## 改善箇所説明図

### 対象車両

型式	通称名
WDP-H79	「ZW100-5B」
WDP-H78	「ZW120-5B」
WDP-50D1	「50Z7」
WDP-60D1	「60Z7」

エンジンコントローラ

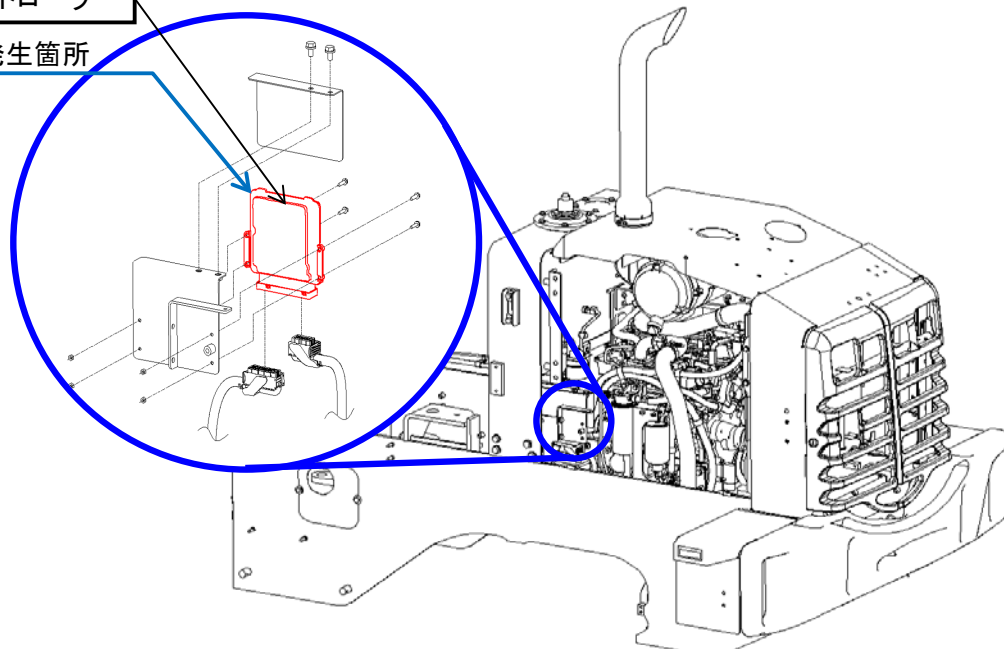
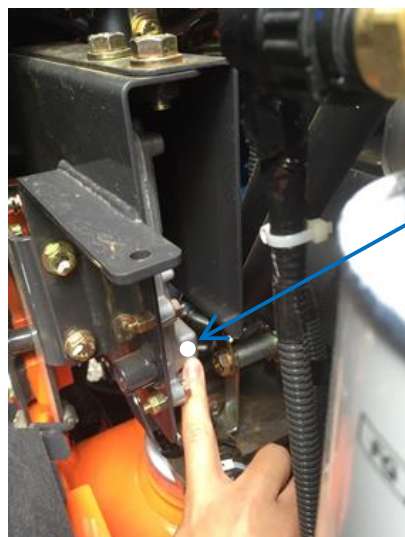
基準不適合発生箇所

エンジンコントローラにおいて、当該コントローラのプログラムが不適切なため、エンジン及び補器類に不具合がある場合に検知する閾値が低い。そのため、不具合が無い場合であっても、警告灯が点灯する恐れがある。但し、警告灯が点灯した場合であってもすぐに消灯し、通常走行及び作業は可能である。

改善措置の内容： 全車両、エンジンコントローラのプログラムを対策仕様に書き換える。

識別：対策完了車については、エンジンコントローラに白色ペンキを塗布する。

白色ペンキを塗布する

## 改善箇所説明図

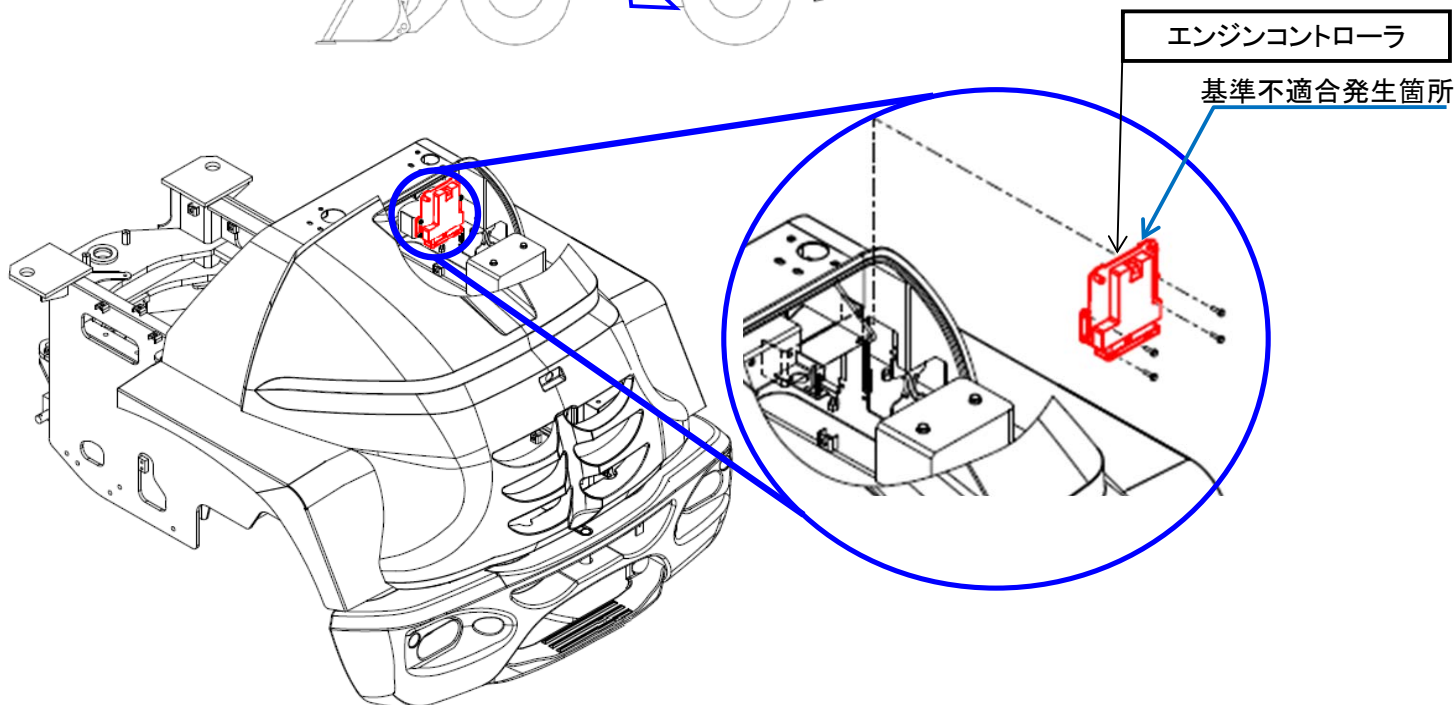
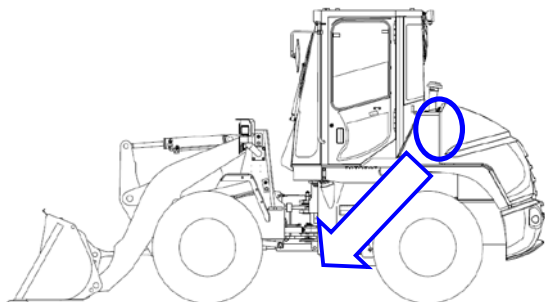
エンジンコントローラにおいて、エンジンの稼働に不具合がある場合に発する警報の条件が過敏であるため、エンジン及び補機類に不具合が無い場合にも警報を発信する。

改善措置の内容： 判断条件を緩和したプログラムへの書換えを行う。

識別：対策完了車については、エンジンコントローラに白色ペンキを塗布する。

白色ペンキを塗布する
